BUREAU D'AUDIENCES PUBLIQUES SUR L'ENVIRONNEMENT

**Projet de reconstruction d'une
centrale hydroélectrique
aux chutes de la Chaudière**

J'ai le plaisir de vous remettre le rapport du Bureau d'audiences publiques sur l'environnement portant sur le projet de reconstruction d'un barrage et d'une centrale hydroélectrique aux chutes de la Chaudière.

Figure 4 Lignes de rivage du bief aval à 12,5 m³/s et à 5 m³/s

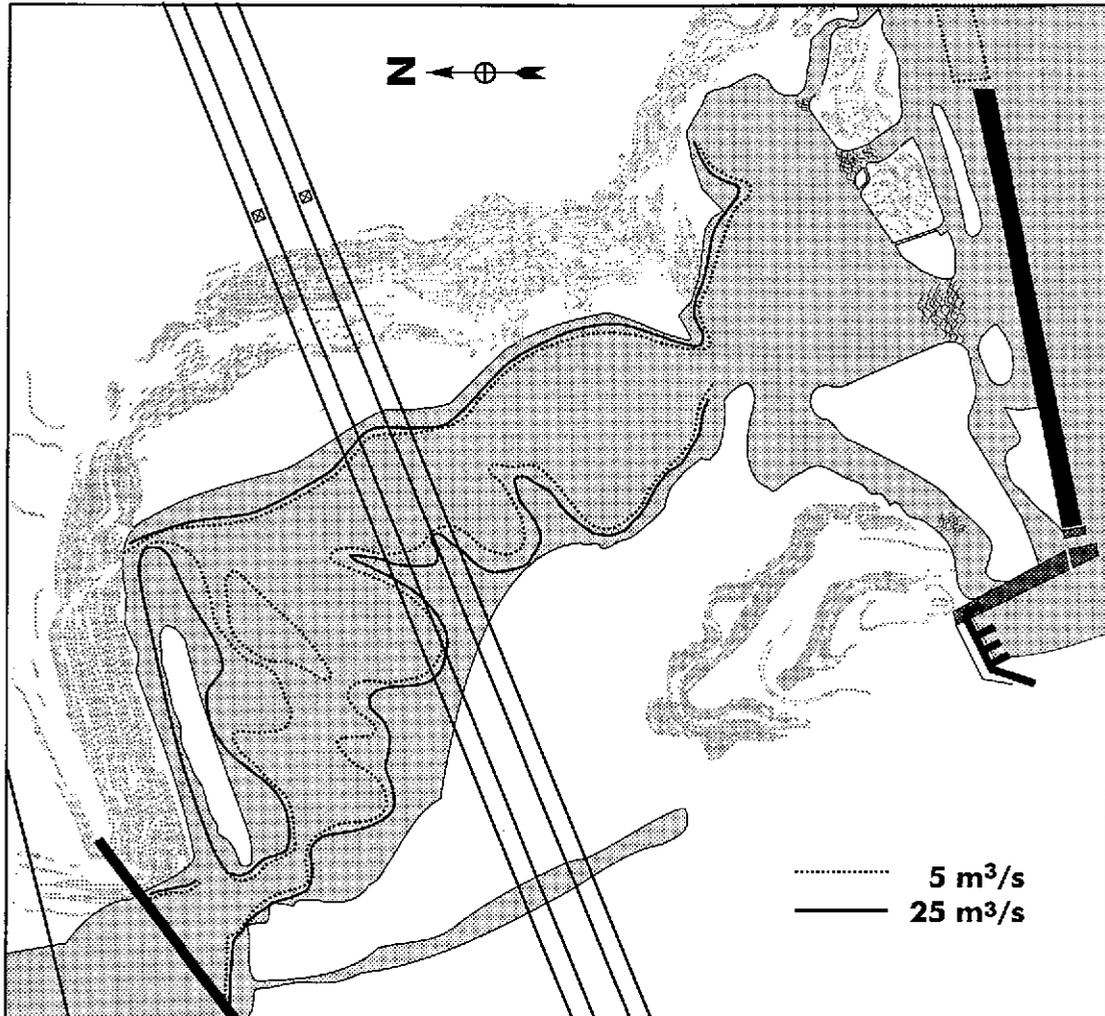
La figure 4 montre le littoral du bief aval à 12,5 m³/s et à 5 m³/s. Pour le promoteur, la zone qui sépare ces lignes ne fait pas vraiment partie de l'habitat du poisson. Pour le MEF, elle en fait partie. De même, selon le graphique de la figure 5, les milieux constituant l'habitat du poisson sont stables jusqu'à 5 m³/s si on n'y inclut pas les rapides, mais diminuent rapidement en deçà de 12,5 m³/s si on les inclut.

Le tableau 5 compare l'évaluation des pertes d'habitats selon les deux méthodes. La commission reconnaît les mérites respectifs de ces deux approches. Celle du promoteur s'appuie sur la bathymétrie du pied des chutes. Toutefois, la commission a pu établir que le promoteur, dans ses prévisions de pertes d'habitat, utilise des débits dont les pertes correspondantes n'ont pu être corroborées sur place. En effet, lors de la campagne de relevés sur le terrain, réalisée de mai à août 1994 (Étude d'impact, p. 92), le débit naturel de la rivière, à la station de Saint-Lambert, n'a jamais été inférieur à 13,2 m³/s. Avec le coefficient de 1,135 qu'il faut appliquer pour tenir compte de l'apport de la rivière Beaurivage qui se jette dans la rivière Chaudière entre

Figure 7 Le bief amont avec les ouvrages projetés

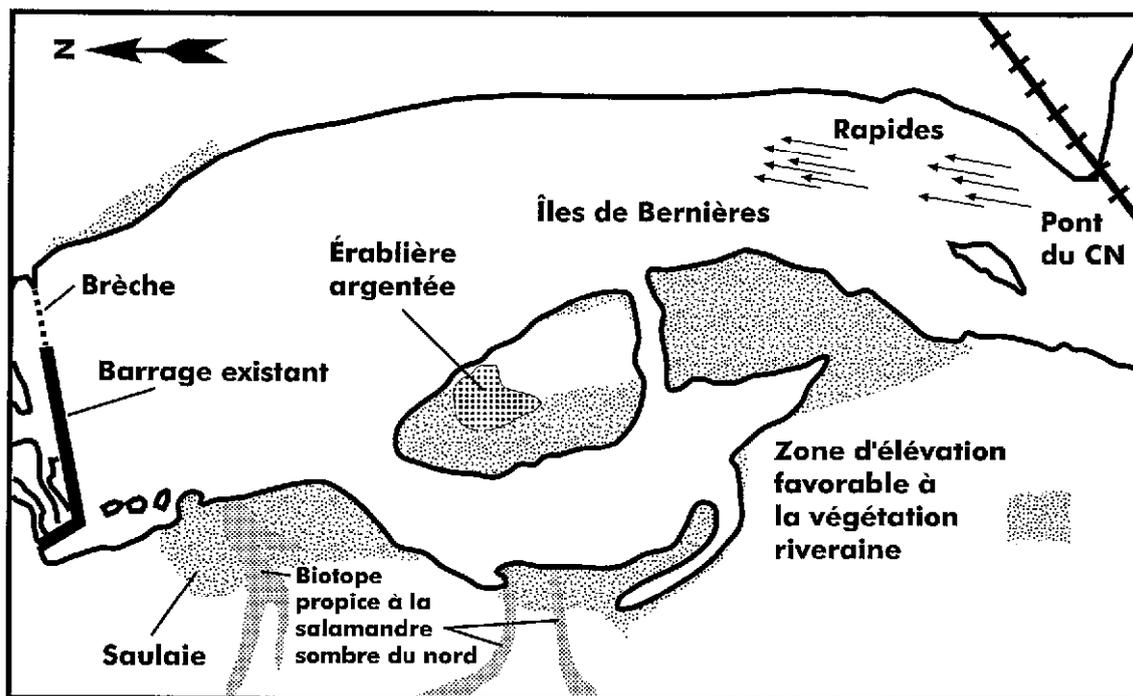
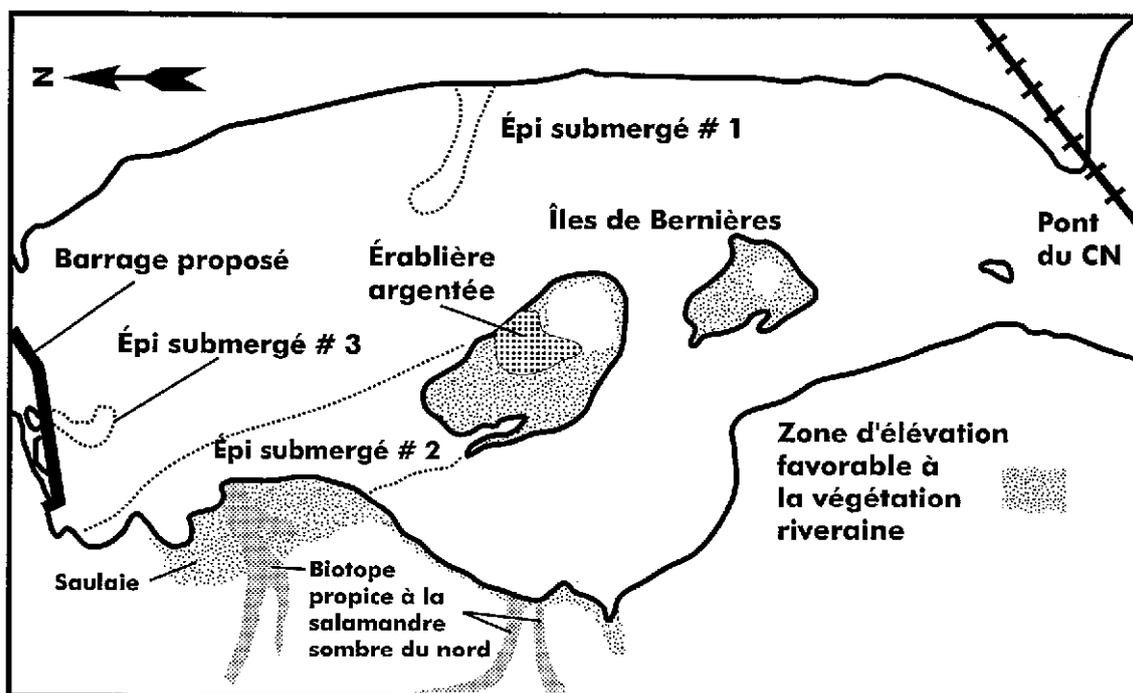
Par ailleurs, le rehaussement du niveau du bief amont aurait des effets durables sur les îles de Bernières et sur la berge du bief amont en rive gauche. En effet, comme en témoigne la figure 6, on y trouve actuellement des zones boisées, des zones de végétation riveraine et des marécages. Chacune de ces zones joue un rôle déterminant, complémentaire aux autres, et contribue à la productivité et à la biodiversité du milieu. Trois ruisseaux peuvent abriter une espèce susceptible d'être désignée menacée ou vulnérable, la salamandre sombre du nord. On y trouve aussi des peuplements d'arbres matures rares dans cette région (érablière argentée) ou à valeur esthétique significative (saulaie).

Le rehaussement du bief amont inonderait les zones marécageuses, modifierait les zones de végétation riveraine et réduirait les superficies forestières, comme le montre la figure 7.

Ces modifications ne détruiraient pas nécessairement le milieu, mais la commission souligne la concentration d'habitats végétaux et fauniques intéressants et la fragilité des milieux humides qui est plus accentuée à cet endroit que dans le reste de la zone d'étude. La commission note aussi que, selon le plan directeur d'aménagement du Parc de la Chute de la Chaudière, ce secteur est destiné à recevoir les installations terrestres de la future base nautique.

Compte tenu de la fragilité du milieu et considérant le niveau élevé de pollution de la rivière Chaudière, la commission estime qu'il ne faut pas précipiter l'aménagement de la base nautique. Il serait préférable de laisser les lieux se stabiliser après les travaux de construction. Par la suite, la réalisation du plan d'aménagement du parc devrait se faire en tenant compte de la préservation et de la mise en valeur du milieu naturel sur la rive gauche du bief amont.

Figure 8 La rue de l'Anse : courbes de niveau des crues avec le barrage proposé

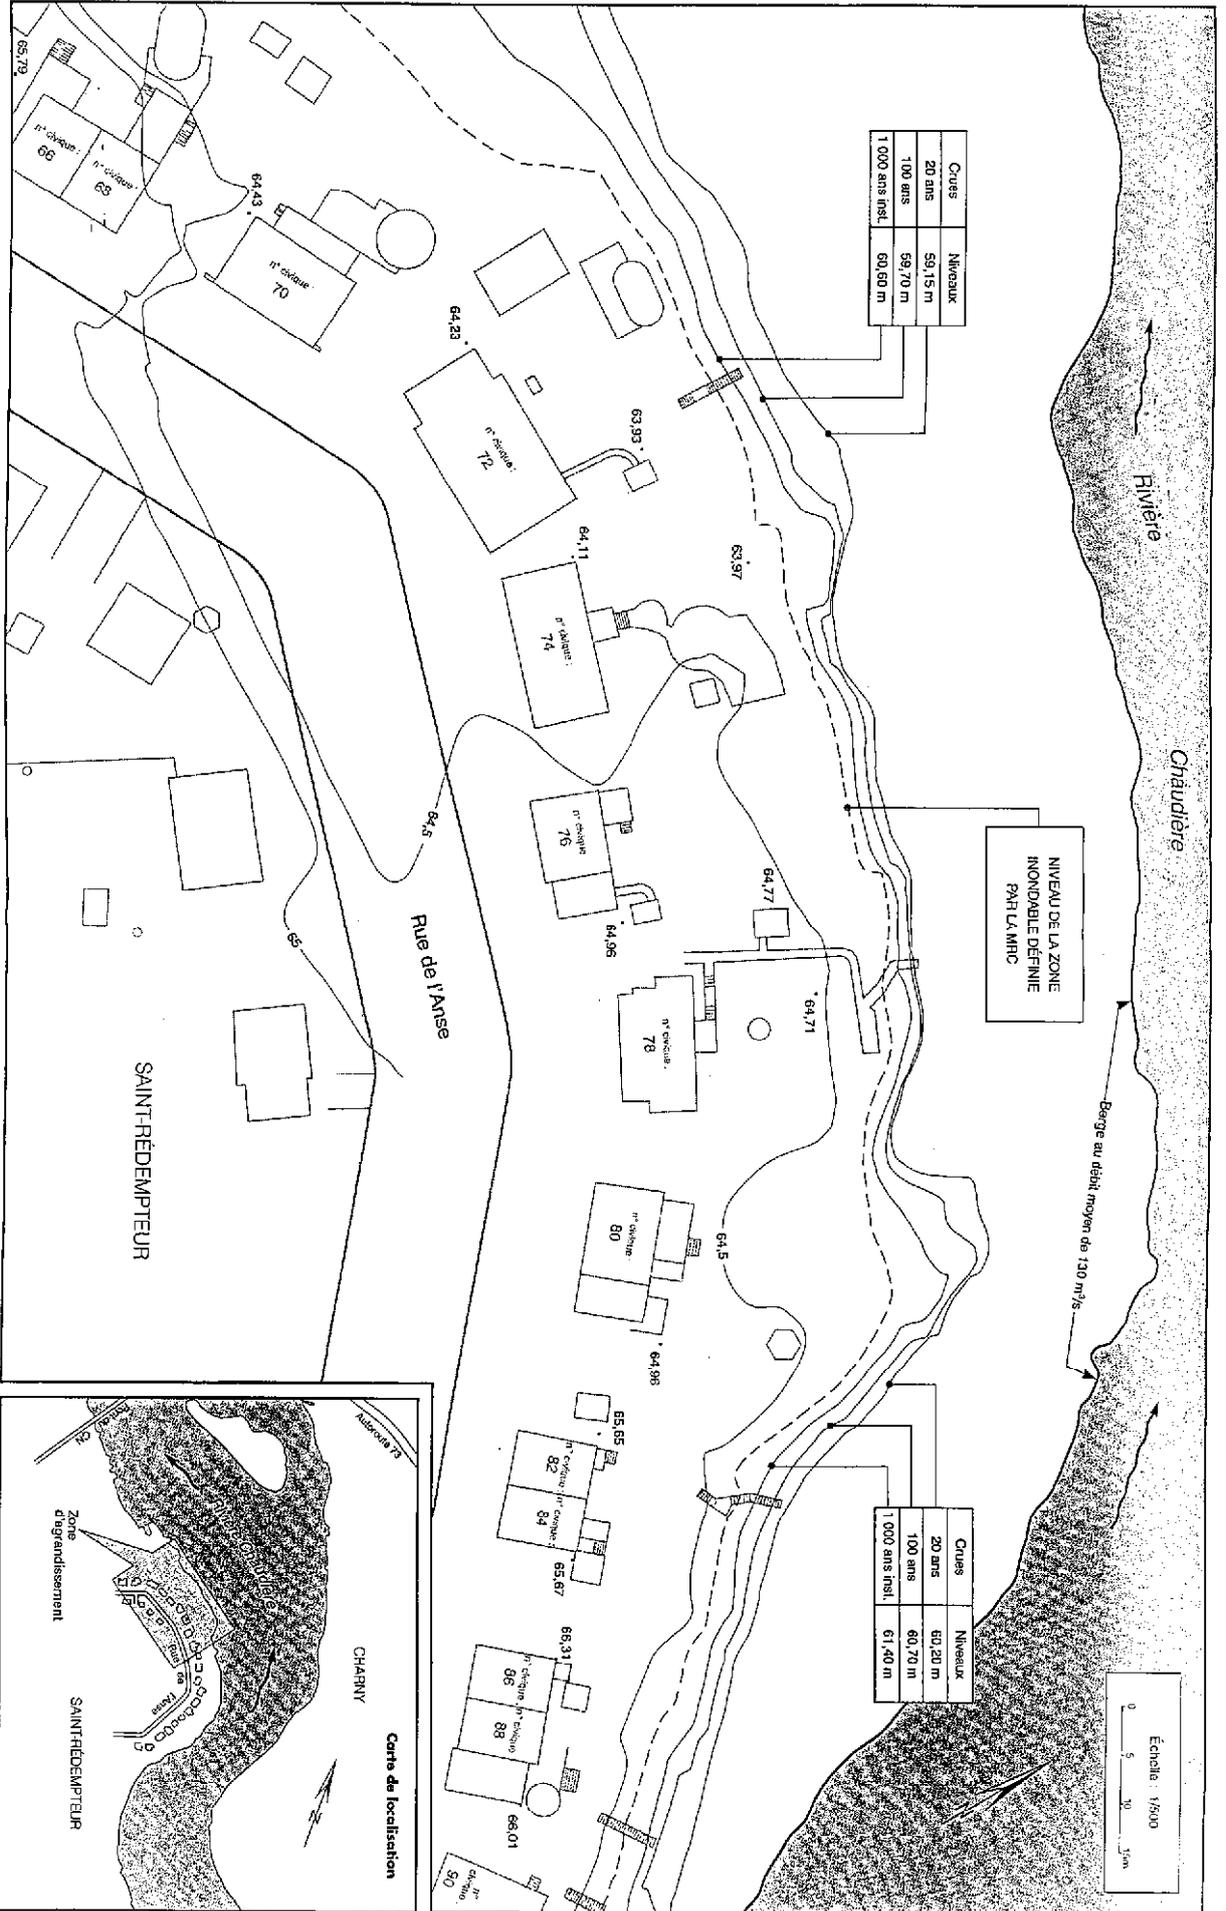
Les plans DA16, DA17 et DA33 montrent la relation entre les niveaux d'eau prévus devant la berge de la rue de l'Anse et les niveaux des résidences de cette rue. La commission s'en est servie pour préparer la figure 8. À titre d'exemple, cette relation s'exprime comme suit, vis-à-vis des numéros civiques 86 et 88 de la rue de l'Anse :

La commission a également noté que le modèle choisi par le Groupe-Conseil a démontré qu'en présence d'embâcles à la rue de l'Anse, les niveaux maximaux atteints sous des débits liquides dans la gamme de 600 à 1 000 m³/s pouvaient être du même ordre que ceux obtenus en eau libre lors de la crue millénaire de 3 724 m³/s.

Au terme de cette analyse, la commission constate tout d'abord qu'en eau libre, les conclusions du Groupe-Conseil LaSalle rejoignent celles de Roche, en précisant que le rehaussement de niveau par rapport aux conditions actuelles atteindrait au maximum 0,8 m sous la crue millénaire instantanée, c'est-à-dire avec des débits exceptionnellement élevés (PR8.10, p. 13). Pour les débits de 1 000 m³/s et moins, le rehaussement maximal ne dépasserait pas 10 cm avec le seuil gonflable et la vanne-clapet relevés. Il serait pratiquement nul avec la vanne-clapet et le seuil gonflable ouverts.

Les études de Roche et du Groupe-Conseil LaSalle ont été réalisées selon des méthodes reconnues et il n'y a pas de raison de remettre en question les résultats obtenus. La commission note toutefois que l'influence du barrage pourrait se faire sentir même si ce n'est que de façon légère et occasionnelle jusque vis-à-vis de la rue de l'Anse. De plus, comme toutes les simulations, celles-ci ont leurs limites.

De façon empirique et sous réserve de calculs plus précis de la relation niveau-débit à la suite d'une telle modification, la commission a évalué la hauteur d'un tel abaissement s'il était fait en fonction de la brèche du barrage actuel. D'une longueur de 70 m (Étude d'impact, p. 12), la brèche a pour hauteur la différence entre l'élévation de son seuil (52,5 m) et celle de la crête (55,7 m), soit 3,2 m (Étude d'impact, p. 42). La section verticale de la brèche a donc une superficie approximative de 224 m². Le barrage devant avoir une longueur totale d'environ 250 m (Étude d'impact, p. 285-286), on récupérerait l'équivalent de la section verticale de la brèche en abaissant la crête du barrage d'environ 90 cm.

La commission a choisi de privilégier le maintien des conditions dans lesquelles les riverains de la Chaudière sont habitués à vivre. Elle recommande par conséquent que la crête du nouveau barrage soit abaissée par rapport à la cote prévue aux plans.
